Parecer Técnico de Licença Ambiental Simplificada (RAS) nº 164/2019 SIAM nº 0549021/2019

PA COPAM Nº: 24200/2018/001/2018		SITUAÇÃO: Sugestão pelo Indeferimento	
EMPREENDEDOR:	Companhia de Saneamento de Minas Gerais- COPASA	CNPJ:	17.281.106/0001-03
EMPREENDIMENTO:	ETE – Prudente de Morais	CNPJ:	17.281.106/0001-03
MUNICÍPIO:	Prudente de Morais - MG	ZONA:	Urbana
CRITÉRIO LOCACIONAL INCIDENTE: <ul style="list-style-type: none">Localização prevista em área de alto ou muito alto grau de potencialidade de ocorrência de cavidades, conforme dados oficiais do CECAV-ICMBio.			
CÓDIGO:	ATIVIDADE OBJETO DO LICENCIAMENTO (DN COPAM 217/2017):	CLASSE	CRITÉRIO LOCACIONAL
E-03-06-9	Estação de Tratamento de esgoto sanitário	2	1
CONSULTORIA/RESPONSÁVEL TÉCNICO:		REGISTRO/ART	
Paulo Emílio Guimarães Filho		2018/09354	
AUTORIA DO PARECER		MATRÍCULA	ASSINATURA
Débora Lacerda Ribeiro Henriques Gestora Ambiental		1.364.390-3	
De acordo: Lília Aparecida de Castro Diretora Regional de Regularização Ambiental		1.389.247-6

Parecer Técnico de Licença Ambiental Simplificada (RAS) nº 164/2019

Figura 1 - Imagem da área do empreendimento em 19/07/2014.

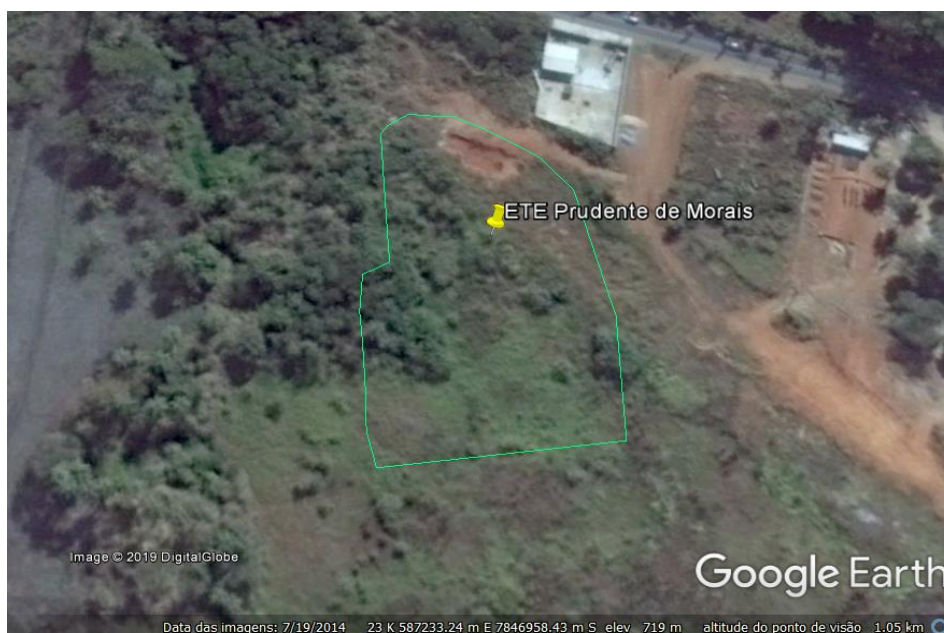
Em consulta ao sistema de Infraestrutura de Dados Espaciais do Sistema Estadual de Meio Ambiente e Recursos Hídricos (IDE-Sisema) e ao Google Earth, constatou-se supressão de vegetação nativa na área do empreendimento, conforme mostrado nas Figuras 1 e 2.

Solicitou-se, portanto, por meio de informações complementares, ofício nº 70/2019, documento autorizativo para supressão de vegetação ocorrida entre julho de 2014 e maio de 2015. Em resposta ao ofício supracitado, o empreendedor protocolou documento nº R0029077/2019, informando que não houve autorização para supressão de vegetação para implantação da ETE.
